改善箇所説明図

フロントワイパードライブ式

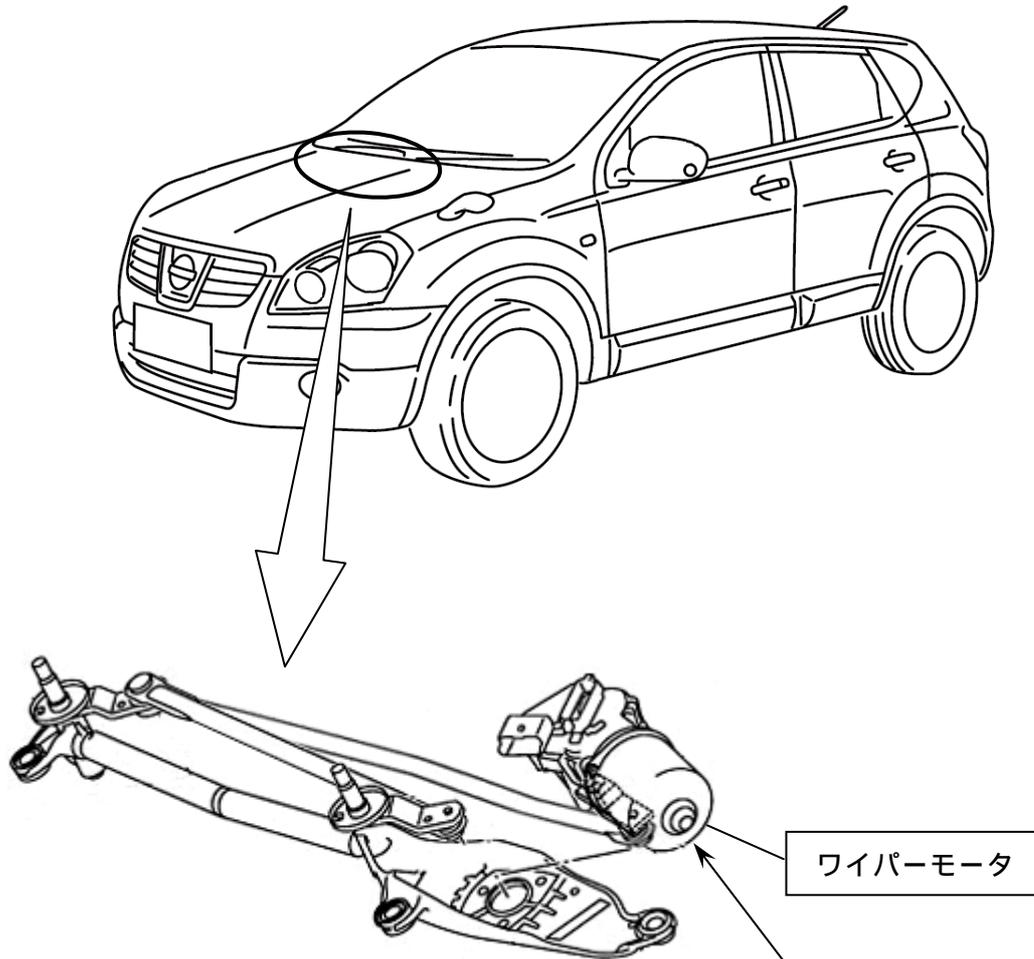
基準不適合発生箇所

ワイパーモータにおいて、防水シール材の塗布が不足しているため、雨水等が当該モータ内部に浸入して短絡する、又は電気回路の溶接が不適切なものがあるため、電気回路の溶接が剥がれて導通不良となる。そのため、最悪の場合、ワイパーが作動しなくなるおそれがある。

改善の内容

全車両、当該ワイパーモータの製造日を点検し、対象となるものは、ワイパーモータを良品と交換する。

識別：銀色のシールをモデルナンバープレートの右横に貼り付ける。
